ECE/TRANS/WP.29/2006/92  
9 août 2006

PROPOSITION DE COMPLÉMENT 10 AU RÈGLEMENT N° 87

(Feux de circulation diurne)

Communication du Groupe de travail de l'éclairage et de la signalisation lumineuse (GRE)

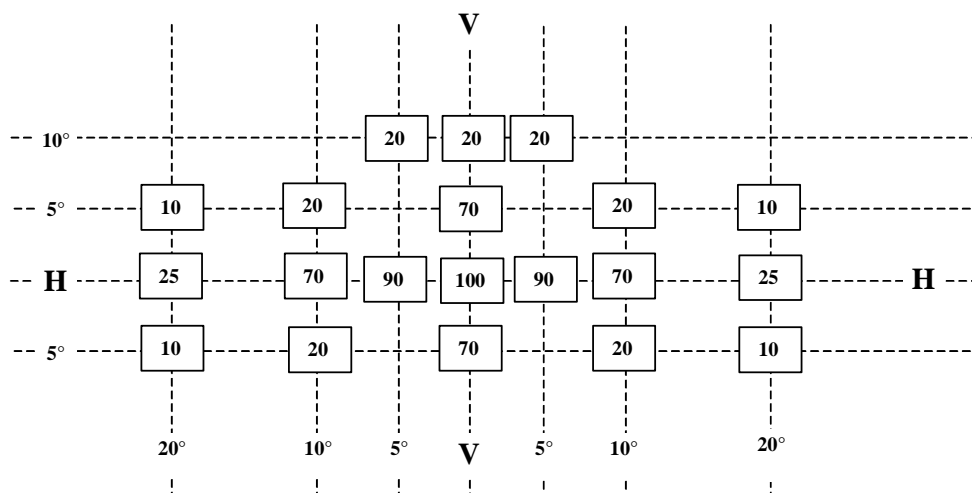
Paragraphe 7.1 à 7.3, modifier comme suit:

- «7.1 L'intensité lumineuse émise par chaque feu doit être au moins égale à 400 cd sur l'axe de référence.
- 7.2 En dehors de l'axe de référence et à l'intérieur des champs angulaires définis dans le schéma de l'annexe 7 au présent Règlement, l'intensité de la lumière émise par chacun des feux:
- 7.2.1 Doit, dans chaque direction correspondant aux points du tableau de distribution normale de la lumière présenté dans l'annexe 3 au présent Règlement, être au moins égale au produit du minimum indiqué au paragraphe 7.1 ci-dessus et du pourcentage qu'indique ce tableau pour la direction en cause, et
- 7.2.2 Ne pas dépasser 1 200 cd, dans toute direction sous laquelle le feu est visible.
- 7.3 En outre, sur tout le champ défini dans les schémas de l'annexe 7, l'intensité de la lumière émise doit être au moins égale à 1,0 cd.»
